Durchführung eines Planfeststellungsverfahrens für die Errichtung und den Betrieb der LNG-Anbindungsleitung „Ostsee-Anbindungs-Leitung“ (OAL) für den Seeabschnitt (zweiter Planfeststellungsabschnitt)

Schwerin, 03.03.2023

Hier: Stellungnahme des NABU M-V zur Erdgaspipeline der Firma Gas Link Lubmin

Abb. 1: Monitoringpunkte und Verbreitungsraster von Eisenten (*Clangula hyemalis*) im Frühjahr 2018 (vgl. BfN Seevogelmonitoringdaten).

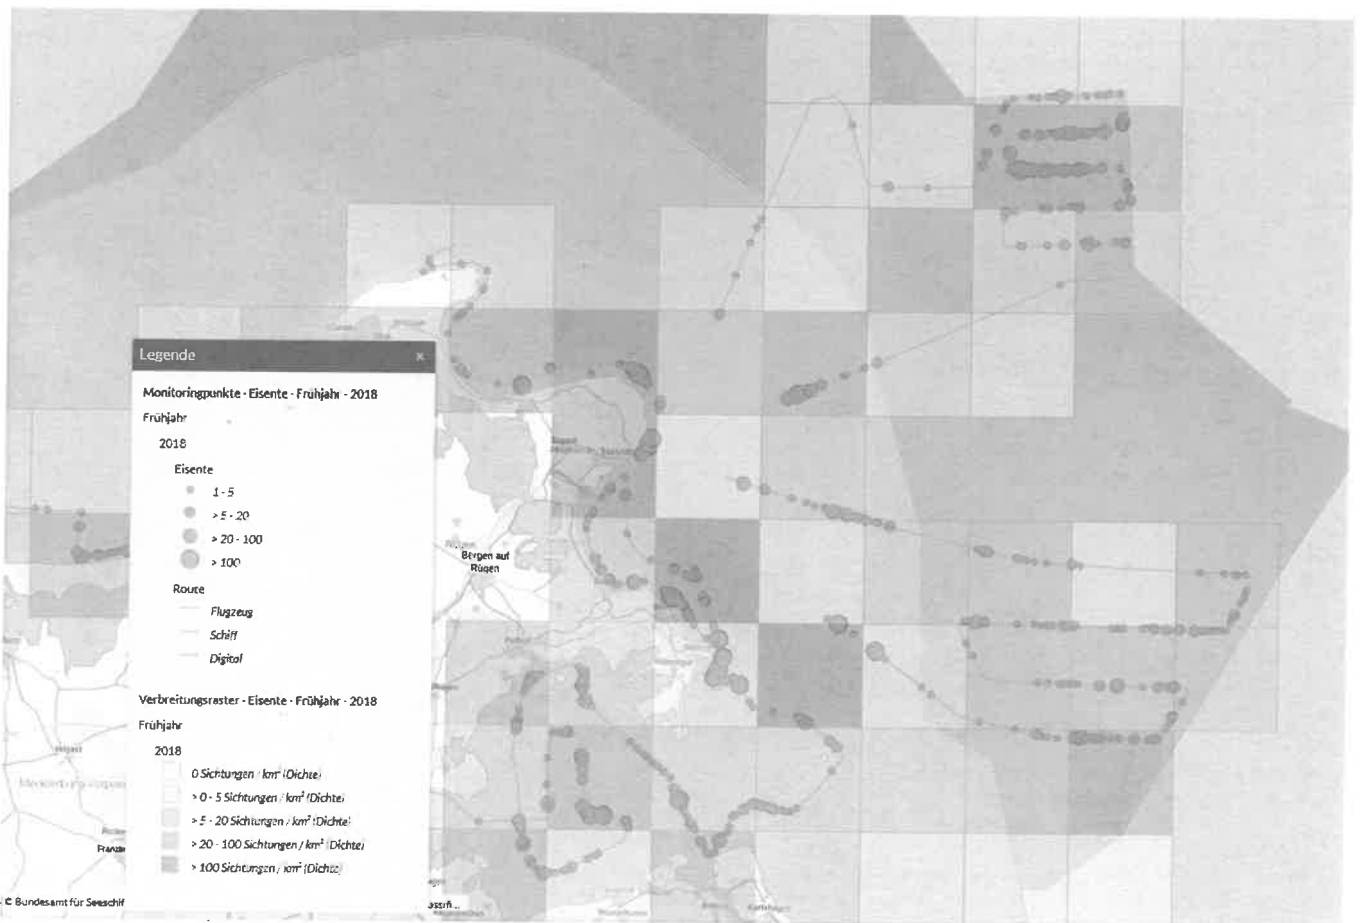
“Pommersche Bucht - Rönnebank”. Aufgrund der international sehr bedeutsamen Seevogeldichten am Adlergrund und auf der Oderbank (Flachgründe) sind erhebliche Beeinträchtigungen durch den Betrieb einer oder mehrerer FSRU(s) dort nicht auszuschließen“ (S.33). Deshalb scheidet laut Antragsteller in der Abwägung eine Verschiebung in die AWZ aus. **Der NABU lehnt das Vorhaben strkt ab, auch eine Verschiebung in eine andere Gebietskulisse verbessert die Sachlage nicht. Wir bezweifeln darüber hinaus, dass sich der Betrieb einer oder mehrerer FSRU(s) nur auf die Seevogeldichte am Adlergrund und auf der Oderbank (Flachgründe) auswirken würde, nicht aber der Towerbau im Küstenmeer auf die Seevogeldichten im Küstenmeer.** Fast alle der in der Schutzgebietsverordnung gelisteten Vogelarten des VGS "Westliche Pommersche Bucht" werden auch für die Gebiete Adlergrund und Oderbank gelistet (zu nennende Arten: Tordalke, Eisenten, Prachtaucher, Sterntaucher und Zwergmöwen). Für die in ihrem Bestand zurückgehenden Eisenten (*Clangula hyemalis*) (vgl. BfN Pressemitteilung "Eisenten zunehmend in Bedrängnis) kann eine ähnliche Verbreitung für den Monitoring-Zeitraum Frühjahr 2018 sowohl in den Gebieten Adlergrund und Oderbank des "NSG Pommersche Bucht - Rönnebank" als auch in dem VGS "Westliche Pommersche Bucht", vor allem in dem Bereich des geplanten LNG-Vorhabens, festgestellt werden, siehe Abb. 1 (vgl. BfN Seevogelmonitoringdaten).

Bereits zu diesem Zeitpunkt werden die Schutzgebiete stark belastet eingeschätzt. Von den zu schützenden Arten in den betroffenen Natura 2000-Gebieten sind diverse Arten gefährdet, stark gefährdet oder sogar vom Aussterben bedroht (wie bspw. im VGS "Greifswalder Bodden und südlicher Strelasund" der Seggenrohrsänger, die Trauerseeschwalbe, Bekassine und viele mehr, siehe Rote Liste). **Es ist das Gebot der Stunde dem Artenverlust entgegenzusteuern, nicht eine Beschleunigung des Artensterbens zu forcieren.** Die Kohärenz des Gebietsnetzwerkes ist zu wahren, es gilt das Verschlechterungsverbot. Bei der starken Belastung der Ökosysteme wird jeder Eingriff als Verschlechterung gewertet und ist damit nicht genehmigungsfähig.
